**AVIS RELATIF À LA PROTECTION
CONTRE LES EVENTUELS EFFETS NOCIFS ET NUISANCES
PROVOQUÉS PAR LES RAYONNEMENTS NON IONISANTS
GÉNÉRÉS PAR DES ANTENNES ÉMETTRICES STATIONNAIRES**

Commune : MORLANWELZ - Exploitant : TELENET GROUP

Référence exploitant : HT1891B

Rapport n° 3872 / 2024

Figure 1 : Vue en plan des lieux de séjour et des points de contrôle

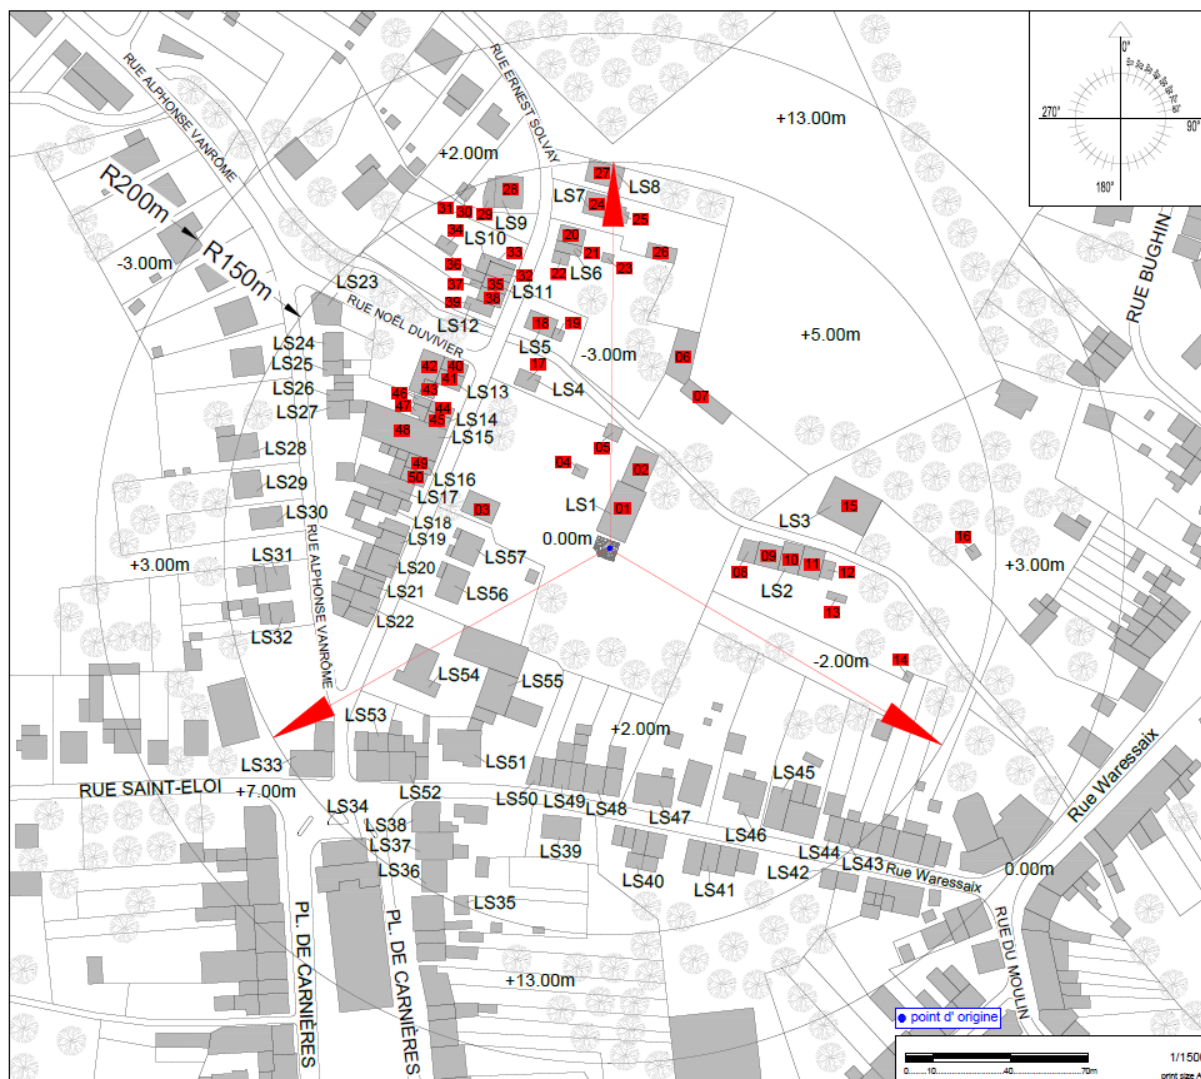
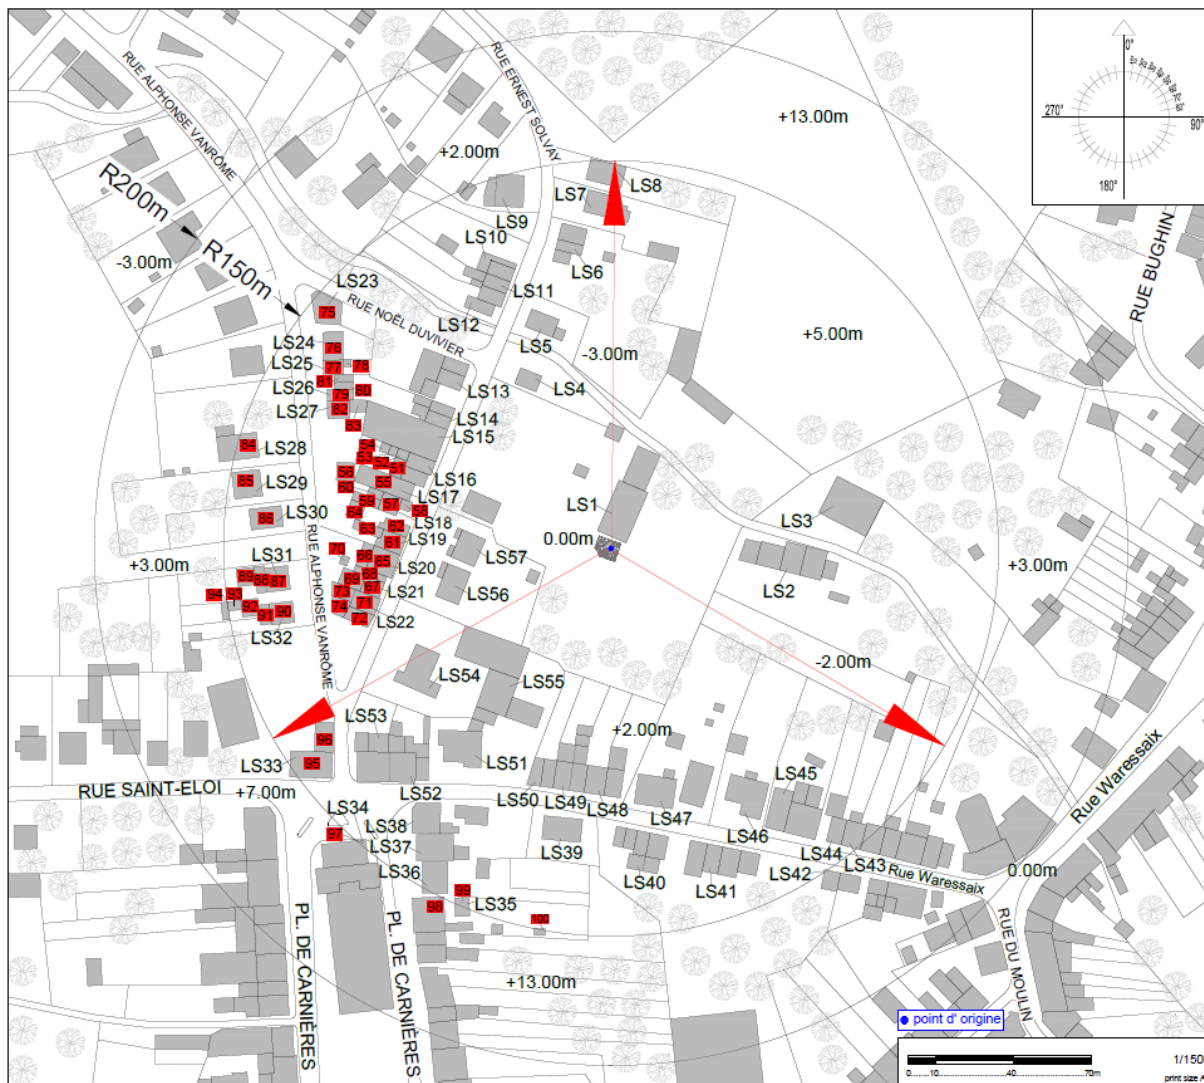
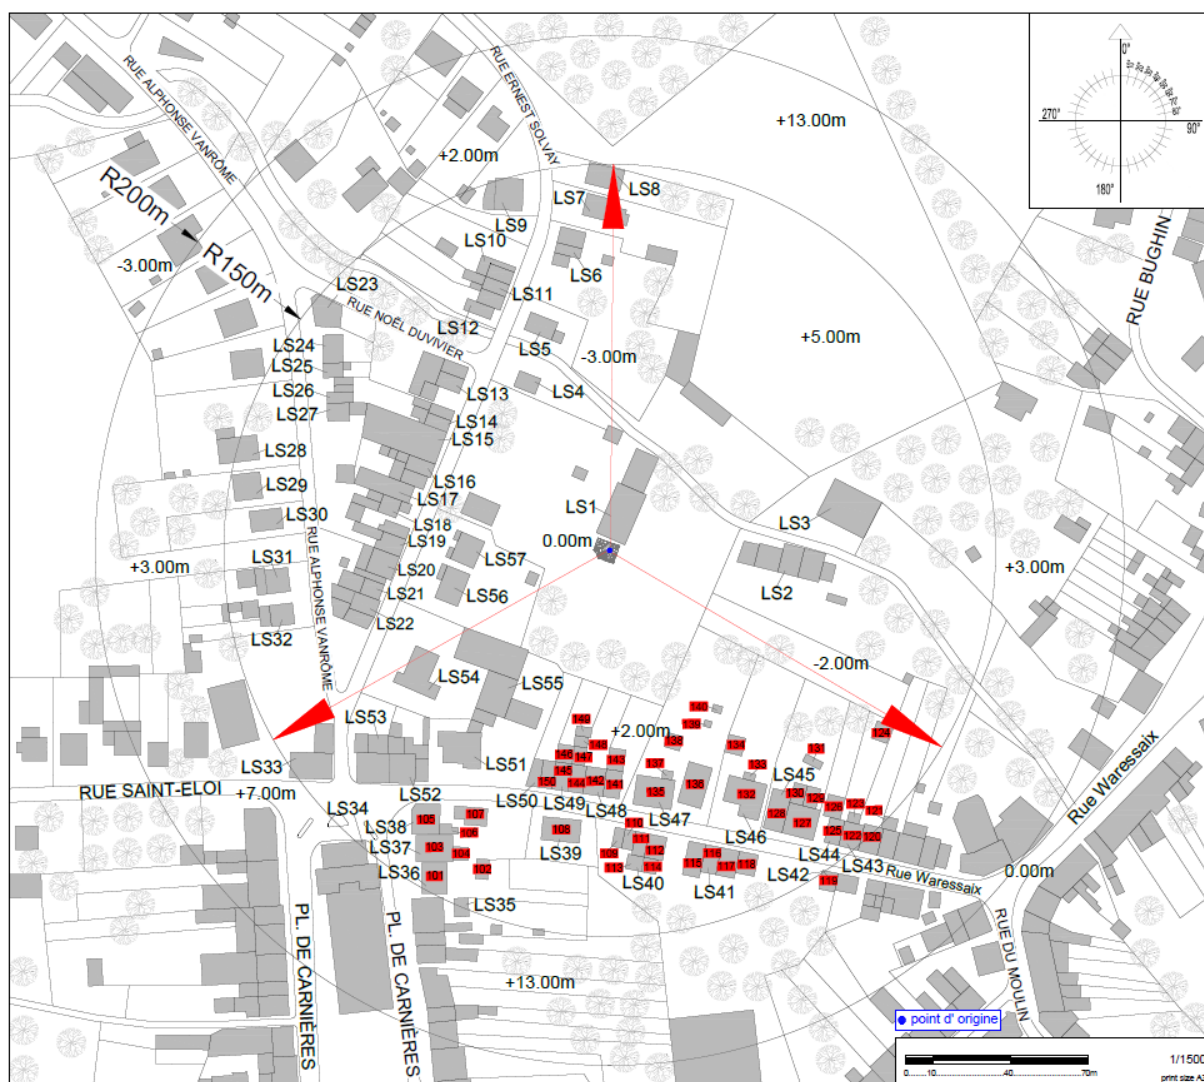
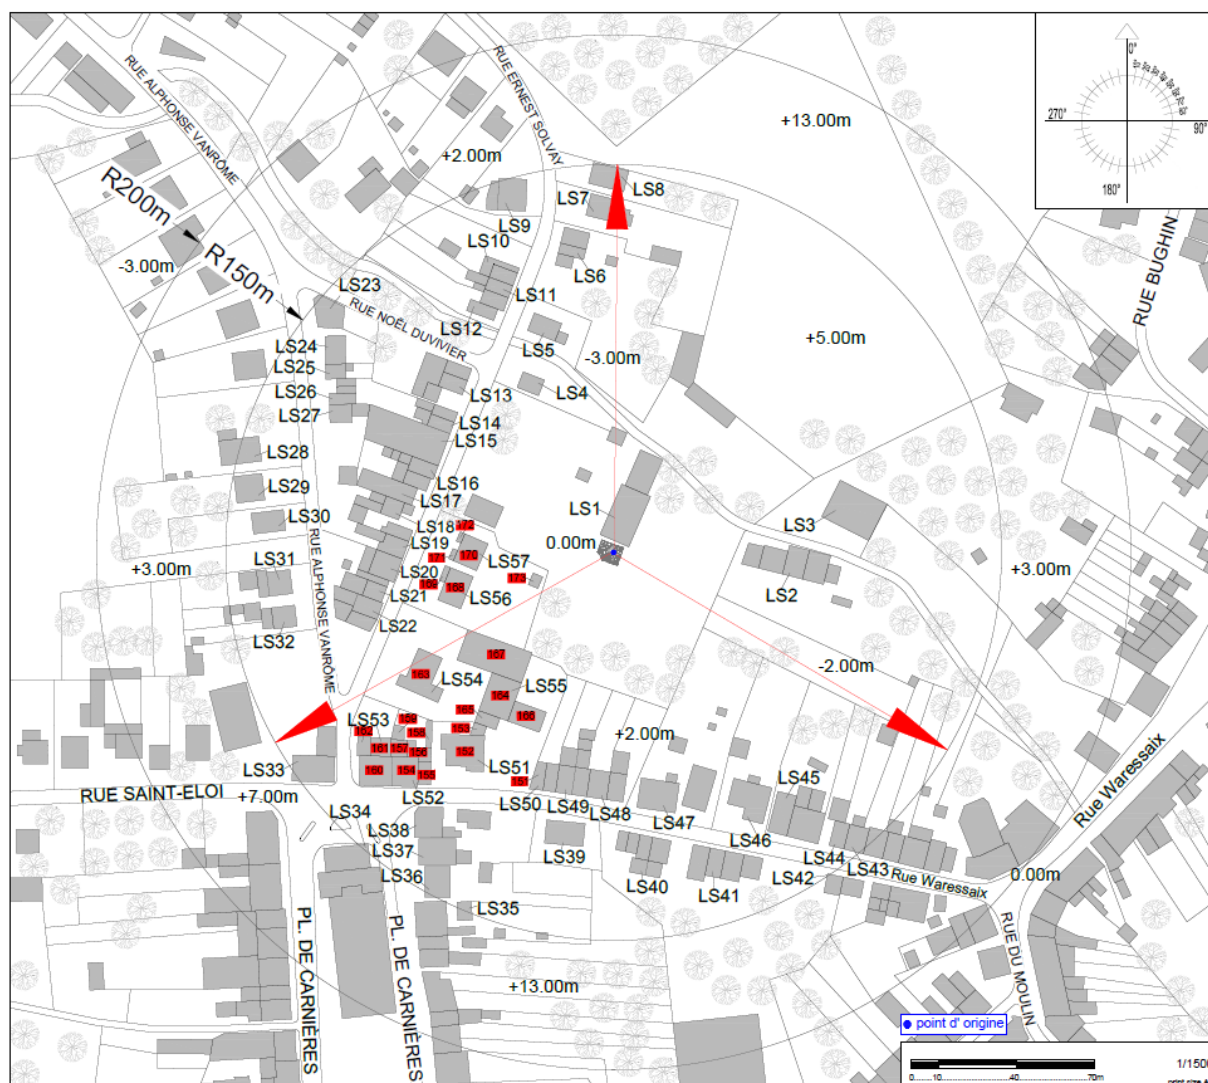
En ce qui concerne les antennes de l'installation mentionnées dans le tableau 1, la distance maximale à laquelle la limite pourrait être atteinte, à l'extérieur, est égale à 91,0 m. S'il n'y a pas de LS à une distance inférieure, les antennes respectent forcément la limite d'immission.

Dans le cas des LS situés à l'intérieur des bâtiments, une atténuation d'obstacle est prise en compte et il en résulte que la distance maximale à laquelle la limite pourrait être atteinte se réduit à 64,4 m.

Figure 2 : Vue en plan des installations d'antennes dans un rayon de 300 mètres autour de l'installation faisant l'objet de la demande d'avis

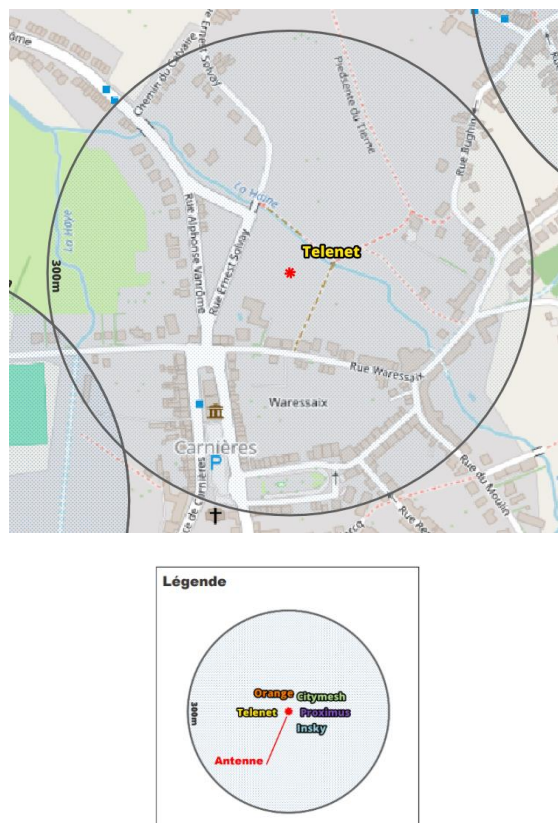
Compte tenu des considérations ci-dessus, il apparaît que l'intensité du rayonnement électromagnétique généré, dans les lieux de séjour situés dans un rayon de 300 mètres autour de l'installation référencée dans le paragraphe 2, par l'ensemble des antennes émettrices stationnaires de l'ensemble des exploitants du même site d'antennes émettrices stationnaires respecte la limite fixée à l'article 4, § 2 du décret.
